変 更 前	変 更 後	変 更 理 由
<p>2.11 使用済燃料プールからの燃料取り出し設備</p> <p>(中略)</p> <p>2.11.3 添付資料</p> <p>(中略)</p> <p>添付資料－9 福島第一原子力発電所第2号機原子炉建屋西側外壁の開口設置について</p> <p>添付資料－10 福島第一原子力発電所1号機原子炉建屋オペレーティングフロアのガレキの撤去について</p> <p>添付資料－10－1 福島第一原子力発電所1号機原子炉建屋オペレーティングフロア北側のガレキの撤去について</p> <p>添付資料－10－2 福島第一原子力発電所1号機原子炉建屋オペレーティングフロア中央および南側のガレキの一部撤去について</p> <p>添付資料－10－3 福島第一原子力発電所1号機原子炉建屋オペレーティングフロア外周鉄骨の一部撤去について</p> <p>添付資料－10－4 福島第一原子力発電所1号機原子炉建屋オペレーティングフロア床上のガレキの一部撤去について</p> <p>(以下, 省略)</p>	<p>2.11 使用済燃料プールからの燃料取り出し設備</p> <p>(中略)</p> <p>2.11.3 添付資料</p> <p>(中略)</p> <p>添付資料－9 <u>福島第一原子力発電所第2号機原子炉建屋外壁の開口設置について</u></p> <p><u>添付資料－9－1</u> 福島第一原子力発電所第2号機原子炉建屋西側外壁の開口設置について</p> <p><u>添付資料－9－2</u> <u>福島第一原子力発電所第2号機原子炉建屋南側外壁の開口設置について</u></p> <p>添付資料－10 福島第一原子力発電所1号機原子炉建屋オペレーティングフロアのガレキの撤去について</p> <p>添付資料－10－1 福島第一原子力発電所1号機原子炉建屋オペレーティングフロア北側のガレキの撤去について</p> <p>添付資料－10－2 福島第一原子力発電所1号機原子炉建屋オペレーティングフロア中央および南側のガレキの一部撤去について</p> <p>添付資料－10－3 福島第一原子力発電所1号機原子炉建屋オペレーティングフロア外周鉄骨の一部撤去について</p> <p>添付資料－10－4 福島第一原子力発電所1号機原子炉建屋オペレーティングフロア床上のガレキの一部撤去について</p> <p>(以下, 省略)</p>	<p>記載の適正化</p> <p>2号機原子炉建屋南側外壁への開口設置に伴い、新規記載</p>

(中略)
4. 2号機燃料取り出し用構台の構造強度及び耐震性について

(中略)
4.3.8 原子炉建屋接触部の耐震性に対する検討

(中略)
(4) オイルダンパ (水平棟間) 反力に対するあと施工アンカーの検討

図 4.3.8-3 取り付け部の詳細

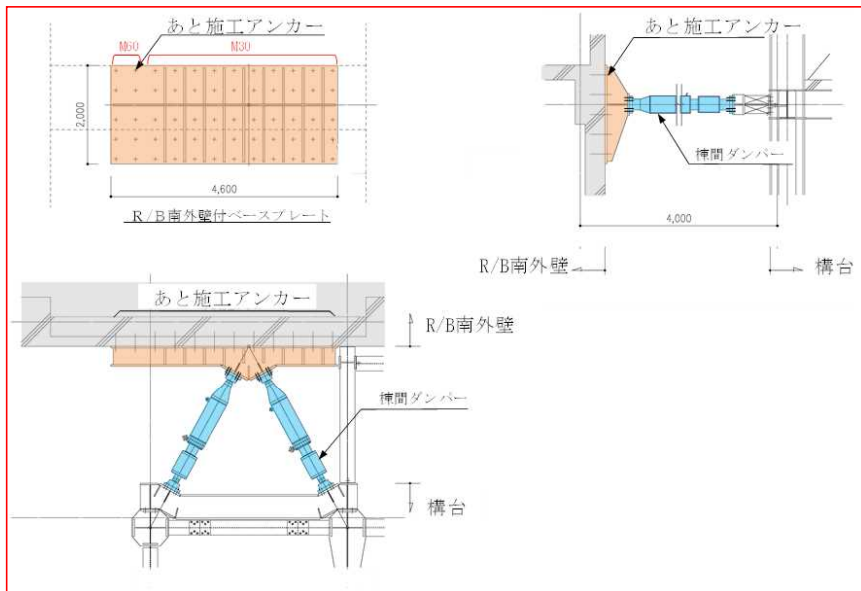
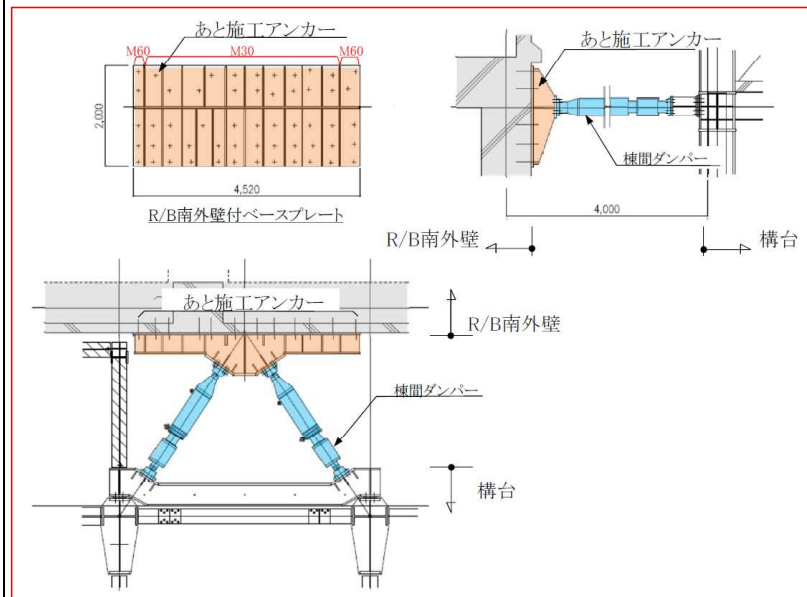
あと施工アンカーの施工実績の反映

棟間ダンパー R/B南外壁接続について

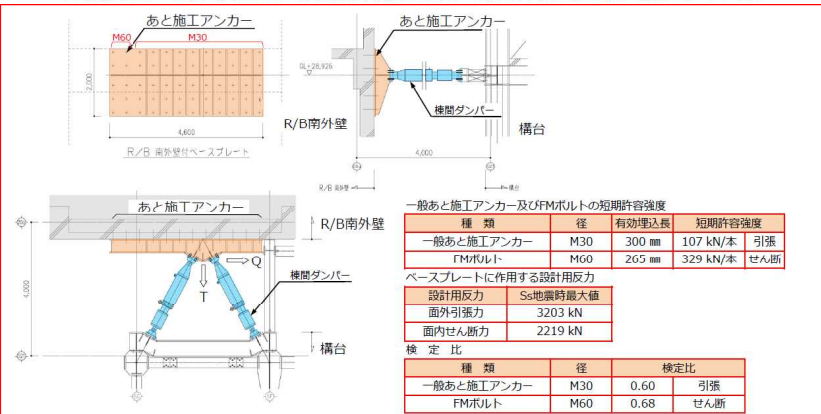
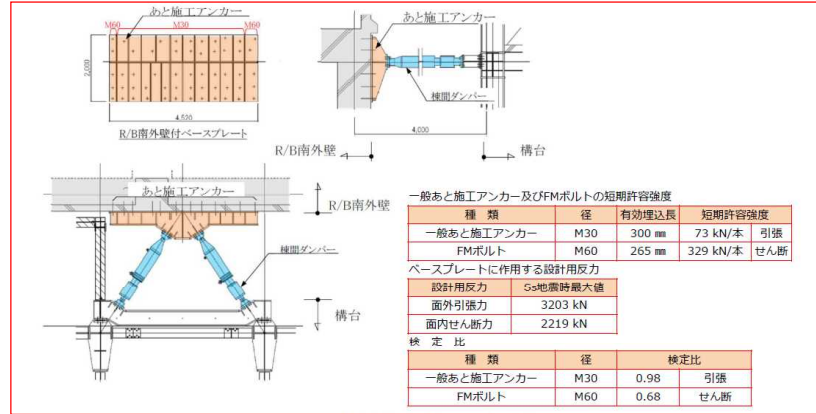
あと施工アンカーの施工実績の反映

- 棟間ダンパーは、R/B南側外壁のオペフロより下がった位置で、あと施工アンカー (M30 及びM60 の2種類) を用いて壁面に固定されたベースプレートと接続している。
- あと施工アンカーは、地震応答解析で得られた棟間ダンパーのR/B側節点反力 (引張及びせん断方向) の最大値に対して短期許容強度を用いて必要本数を算出して配置している。
